設計及び工事計画認可申請書の一部補正について

玄海原子力発電所第3号機

設計及び工事計画認可申請書の一部補正

3. 補正前後比較表

第3.7-1図 設計、工事及び検査に係る品質マネジメントシステムに関する文書体系

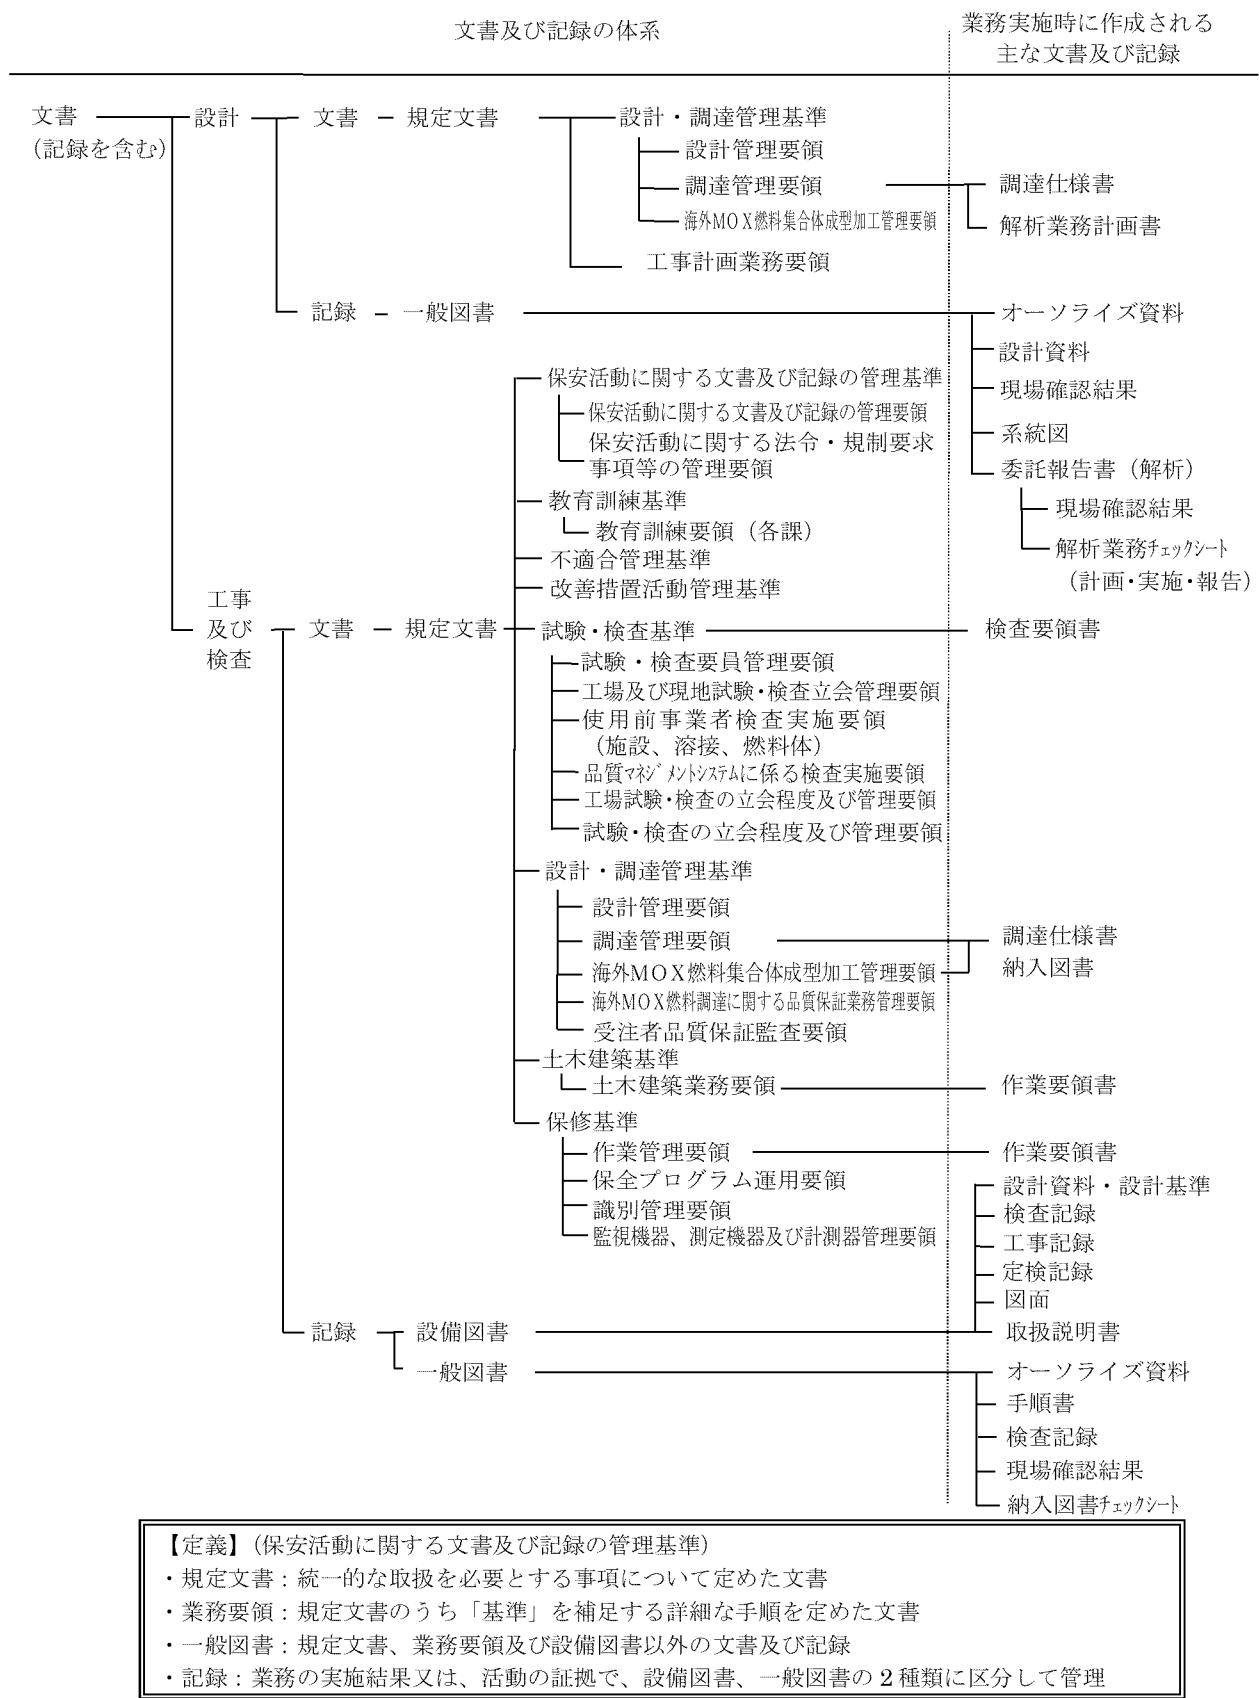
変更前	変更後	備考
<p>文書及び記録の体系</p> <p>業務実施時に作成される主な文書及び記録</p> <p>文書 (記録を含む)</p> <p>設計 文書 - 規定文書</p> <ul style="list-style-type: none"> 設計・調達管理基準 設計管理要領 調達管理要領 工事計画業務要領 <p>記録 - 一般図書</p> <ul style="list-style-type: none"> 保安活動に関する文書及び記録の管理基準 保安活動に関する文書及び記録の管理要領 保安活動に関する法令・規制要求事項等の管理要領 教育訓練基準 教育訓練要領 (各課) 不適合管理基準 改善措置活動管理基準 <p>工事及び検査 文書 - 規定文書</p> <ul style="list-style-type: none"> 試験・検査委員会管理要領 工場及び現地試験・検査立会管理要領 使用前事業者検査実施要領 (施設、溶接、燃料体) 品質が「外れ」に係る検査実施要領 工場試験・検査の立会程度及び管理要領 試験・検査の立会程度及び管理要領 設計・調達管理基準 設計管理要領 調達管理要領 受注者品質保証監査要領 土木建築基準 土木建築業務要領 保修基準 作業管理要領 保全プログラム運用要領 識別管理要領 監視機器、測定機器及び計測器管理要領 <p>記録 設備図書</p> <ul style="list-style-type: none"> 一般図書 オーソライズ資料 手順書 検査記録 現場確認結果 納入図書チェックシート <p>【定義】(保安活動に関する文書及び記録の管理基準)</p> <ul style="list-style-type: none"> 規定文書：統一的な取扱を必要とする事項について定めた文書 業務要領：規定文書のうち「基準」を補足する詳細な手順を定めた文書 一般図書：規定文書、業務要領及び設備図書以外の文書及び記録 記録：業務の実施結果又は、活動の証拠で、設備図書、一般図書の2種類に区分して管理 	<p>文書及び記録の体系</p> <p>業務実施時に作成される主な文書及び記録</p> <p>文書 (記録を含む)</p> <p>設計 文書 - 規定文書</p> <ul style="list-style-type: none"> 設計・調達管理基準 設計管理要領 調達管理要領 海外MOX燃料集合体成形加工管理要領 海外MOX燃料濃縮に係る品質監査要領 工事計画業務要領 <p>記録 - 一般図書</p> <ul style="list-style-type: none"> オーソライズ資料 設計資料 現場確認結果 系統図 委託報告書 (解析) 現場確認結果 解析業務チェックシート (計画・実施・報告) <p>工事及び検査 文書 - 規定文書</p> <ul style="list-style-type: none"> 試験・検査委員会管理要領 工場及び現地試験・検査立会管理要領 使用前事業者検査実施要領 (施設、溶接、燃料体) 品質が「外れ」に係る検査実施要領 工場試験・検査の立会程度及び管理要領 試験・検査の立会程度及び管理要領 設計・調達管理基準 設計管理要領 調達管理要領 海外MOX燃料集合体成形加工管理要領 海外MOX燃料濃縮に係る品質監査要領 受注者品質保証監査要領 土木建築基準 土木建築業務要領 保修基準 作業管理要領 保全プログラム運用要領 識別管理要領 監視機器、測定機器及び計測器管理要領 <p>記録 設備図書</p> <ul style="list-style-type: none"> 一般図書 オーソライズ資料 手順書 検査記録 現場確認結果 納入図書チェックシート <p>【定義】(保安活動に関する文書及び記録の管理基準)</p> <ul style="list-style-type: none"> 規定文書：統一的な取扱を必要とする事項について定めた文書 業務要領：規定文書のうち「基準」を補足する詳細な手順を定めた文書 一般図書：規定文書、業務要領及び設備図書以外の文書及び記録 記録：業務の実施結果又は、活動の証拠で、設備図書、一般図書の2種類に区分して管理 	<p>記載の適正化</p>
